TRATTA A.V. /A.C. TERZO VALICO DEI GIOVI PROGETTO ESECUTIVO

RETE IDRICA FABBRICATO DI SICUREZZA CASTAGNOLA

Approvvigionamento acqua industriale

Relazione di confronto PD/PE

3.1. Posizionamento di sfiati e scarichi

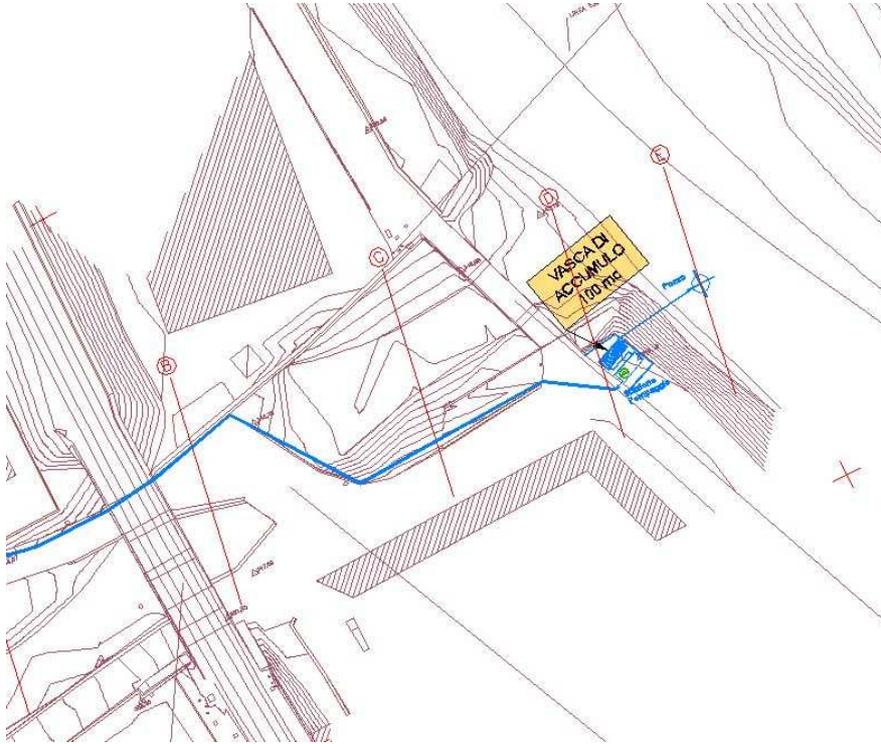
Il PD non prevedeva sfiati e scarichi.

Il PE prevede il posizionamento di sfiati e scarichi in corrispondenza delle variazioni altimetriche e rispettivamente nei punti di maggiore rilievo e depressione.

Tali sistemi consentono un funzionamento più sicuro della condotta e realizzano anche una serie di sconnessioni lungo la tubazione che impediscono la propagazione delle oscillazioni di carico.

Ubicazione pozzo in PD.

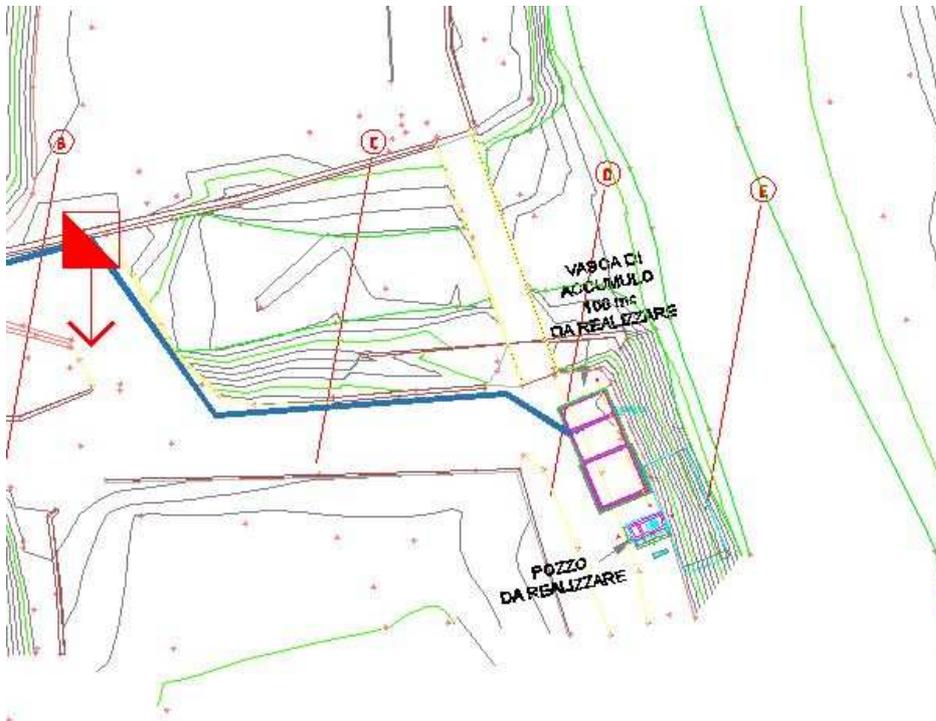
Il PD prevedeva il posizionamento del pozzo al piede della scarpata spondale del T. Scrivia.

Il PE prevede di posizionarlo sulla sommità della scarpata a lato dei manufatti della vasca di accumulo e di pompaggio.

Tale modifica non comporta alcuna variazione sostanziale e risulta essere notevolmente più funzionale ai fini dei collegamenti impiantistici (idraulici ed elettrici).
